La Chorrera, 30 de marzo de 2025.

INGENIERO
JOHN TRUJILLO
Dirección Regional COCLÉ
MINISTERIO DE AMBIENTE
E. S. D.

Sirva la presente nota para dar formal contestación a la consulta aclaratoria DRCC-216-2025 del 25 de febrero de 2025 emitida por su despacho, en la cual solicita presentar aclaración del proyecto REFORMAS Y ADICIONES HOTEL CAMPESTRE promovido por la sociedad CLUB DE GOLF TURISTICO, ubicado en el Corregimiento de El Valle, Distrito de Antón y Provincia de Coclé realizando la siguiente consulta:

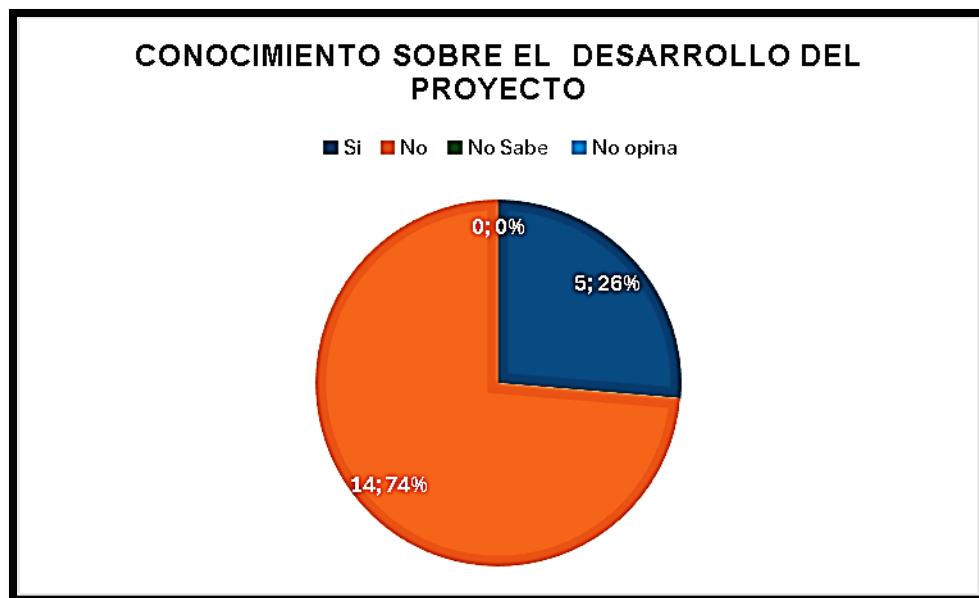
- b. En la página 92 indican que fueron aplicas 20 cuestionarios contextualizadas y estructuradas, con relación al proyecto **“REFORMA Y ADICIONES HOTEL CAMPESTRE”** ubicado en el Corregimiento de El Valle, Distrito de Antón, Provincia de Coclé. Sin embargo, en anexos solo presentan 19 encuestas. Se solicita aclarar la cantidad de encuesta.

R: La cantidad de encuestas realizadas para el proyecto **“REFORMA Y ADICIONES HOTEL CAMPESTRE”** fueron diecinueve (19) en total, las cuales se encuentran incorporadas dentro de los anexos del EsIA.

Quedando el primer párrafo de la página 92 subsanado de la siguiente manera:

Posteriormente el grupo de expertos llevó a cabo una encuesta el día 8 de octubre, con el fin de comprender y escudriñar la percepción de los ciudadanos ante la obra. Para tal caso, fueron aplicados diecinueve (19) cuestionarios contextualizados y estructurados, con relación al **proyecto “REFORMAS Y ADICIONES HOTEL CAMPESTRE”** ubicado en el Corregimiento de El Valle, Distrito de Anton, Provincia de Coclé.

Grafica No.9 Consideración sobre el beneficio del proyecto a la comunidad

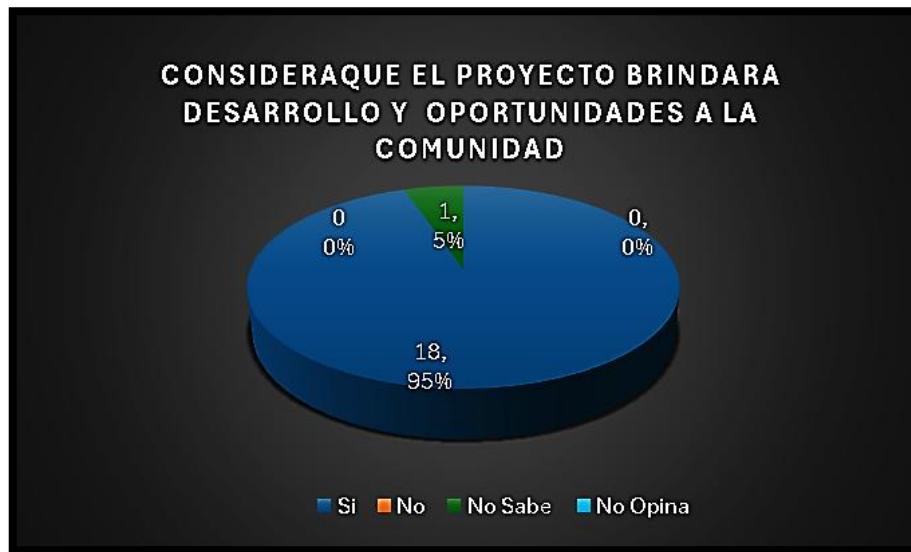
- d. Del total de las encuestas realizadas se denota solamente un mínimo de 6% el cual equivale a la respuesta de 1 persona que dice “No Saber”, si habrá beneficio de parte del proyecto hacia la comunidad, sin embargo, el 94% equivalente a 16 respuestas de las 17 muestras extraídas, representa de forma considerable una reacción positiva de la mayoría de los participantes a la formulación de la pregunta.

R: Queda subsanada la **Grafica No.9: Consideración sobre el beneficio del proyecto a la comunidad** y párrafo descriptivo de la gráfica de la siguiente forma.

Del total de las encuestas realizadas se denota solamente un mínimo de 5% el cual equivale a la respuesta de una (1) persona que dice “**No Saber**”, si habrá beneficio de parte del proyecto hacia la comunidad, sin embargo, el 95% equivalente a dieciocho (18) respuestas de las 19 muestras extraídas respondieron “**SI**”, representando de forma considerable una reacción positiva de la mayoría de los participantes a la formulación de la pregunta.

Grafica No.11: Consideración de afectaciones a la seguridad vial

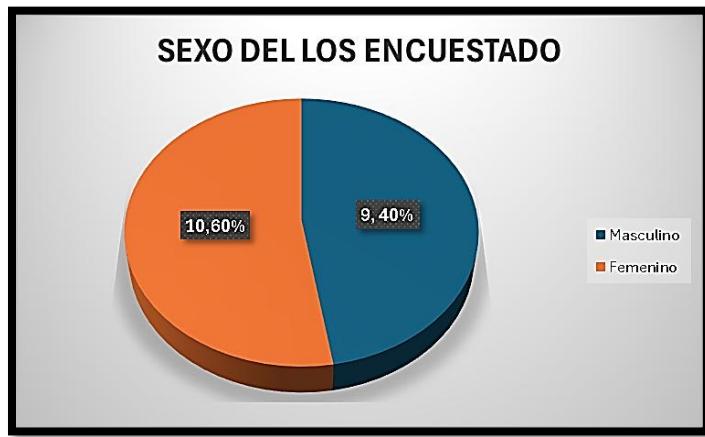
Adicional se procede a realizar la corrección del siguiente error identificado durante la revisión del documento sobre el **Grafico No. 11** y su descripción, quedando subsanado de la siguiente forma:

Dentro de la pregunta realizada con respecto a ¿En cuanto a la seguridad vial considera usted que habría alguna afectación?, la mayoría de las personas encuestadas respondieron “**NO**” considerar la existencia de afectaciones en cuanto a la seguridad vial, siendo esta una cantidad de diecisiete (17) personas según la gráfica, y un total de dos (2) encuestados respondieron “**NO SABER**” si existen afectaciones que comprometan la seguridad vial.

Grafica No.13: Edad de los encuestados

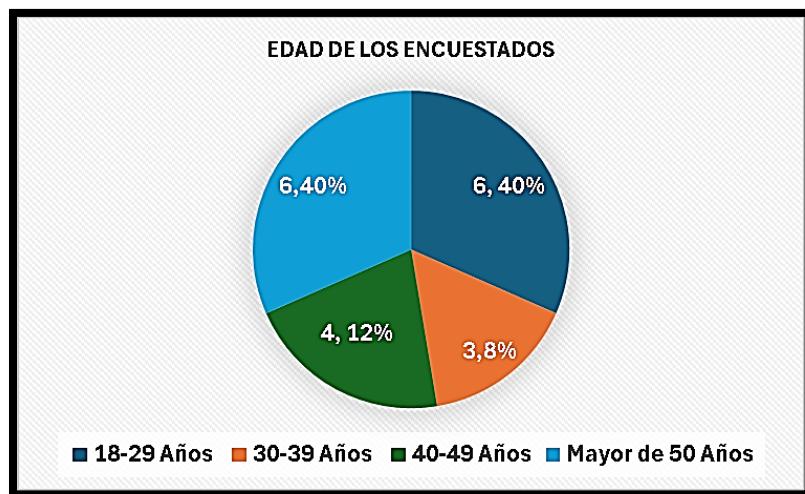
- g. En la página 100, el grafico 14, Nivel de escolaridad indica que De las 17 muestras extraídas se observa que la totalidad de las personas encuestadas tienen conocimiento de escritura y lectura de las cuales el nueve (9) tienen nivel educativo secundario, cinco (5) universitario y tres (3) solo hasta primaria. Se solicita aclarar los porcentajes de las encuestadas y los gráficos.

R: Queda subsanada la **Grafica No.13: Edad de los encuestados** y párrafo descriptivo ubicado en la página No.99, de la siguiente forma.

Según el análisis de la encuesta se corrobora que el grupo de 18-29 y las mayores de 50 año, representa cada uno el 40%, siendo graficado que seis (6) individuos se encuentra entre los rangos de edades de mayores de 50 y seis (6) entre los rangos de 18 -29; cuatro (4) entre las edades de 40-49 y por ultimo 3 personas identificadas dentro del grupo de 30-39 años.

Grafica No.15: Residencia de los encuestados

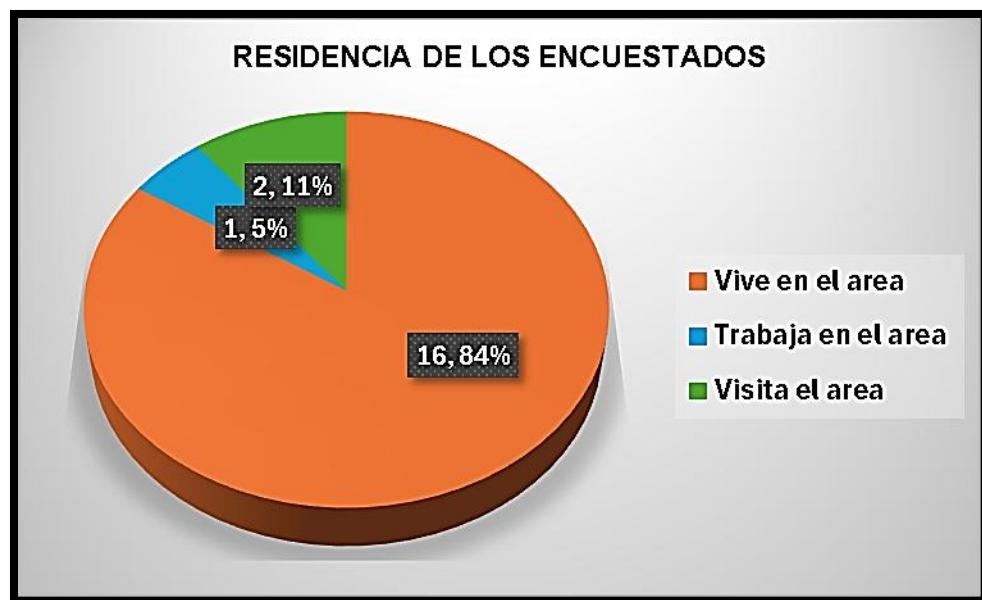
h. En la página 101, Según la información recopilada mediante la formulación de la encuesta se evidencia que la mayoría de las personas que participaron en las preguntas manifestaron vivir en el sector, representando una cantidad de dieciséis (**16**) y solo una persona (**1**) respondió no residir, pero que se traslada de lunes a sábados al poblado de El Valle por motivos de trabajo. Se solicita aclarar los porcentajes de las encuestas y los gráficos presentados.

R: Queda subsanada la **Grafica No.15: Residencia de los encuestados** y párrafo descriptivo ubicado en la página No.101, de la siguiente forma.

Según la información recopilada mediante la formulación de la encuesta se evidencia que la mayoría de las personas que participaron en las preguntas manifestaron vivir en el sector, representando una cantidad de diecisiete (17) y solo dos (2) persona no residir, pero que se traslada de lunes a sábados al poblado de El Valle por motivos de trabajo.
